# CAAC 适 航 指 令

编号: CAD2010-AR72-01

- 一. 标题: 检查/更换方向舵脚蹬拉杆
- 二. 适用范围:

生产序号为MSN886、897、901、902、903、904和906的ATR72-212A型飞机。

附表1:

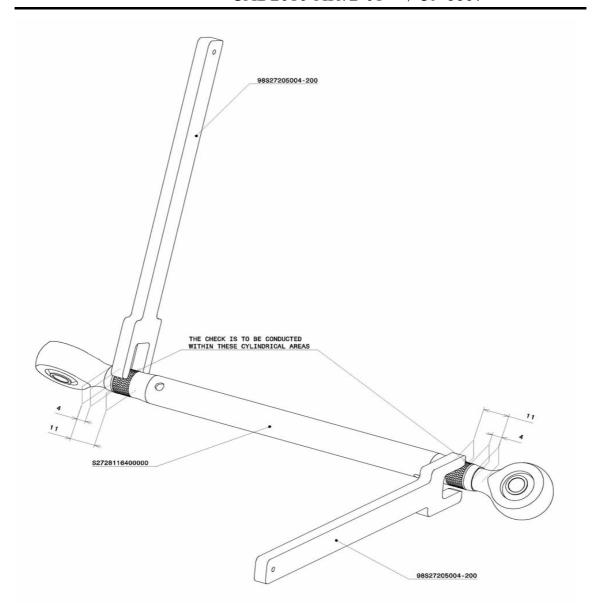
- 1、自本适航指令生效之日起2日内,按照以下程序,检查四个方向舵脚蹬拉杆:
- (1) 按照ATR工作单卡JIC 25-11-11 RAI 10000, 拆卸驾驶舱左侧 (机长位) 和右侧(副驾驶位) 座椅;
- (2) 拆卸左侧和右侧方向舵脚蹬盖组件 (ATR IPC figure 27-21-10-01 item 30B):
- (3) 对于件号为S2728116400000 (ATR IPC fig. 27-21-10-01 item 070) 四个方向舵脚蹬拉杆中的任何1个,确认拉杆表面印刷的生产批号和序号;
- (4) 对于任何确认属于生产批号CC2109699或CC2118930的拉杆, 以及对于任何不能确认批号的拉杆,按照本适航指令附表1,使用ATR 公司提供的件号为98S27205004-200的检查工具,检查每个拉杆末端

(脚蹬一侧的拉杆末端和作动臂一侧的拉杆末端)圆柱形区域处拉杆 直径。

Note: The design drawing of the rod specifies a diameter of 11 +/- 0.25 mm at this section.

- If the tool fits over the rod outer diameter, the rod must be replaced with a serviceable part.
- If the tool does not fit over the rod outer diameter, the rod can remain installed.
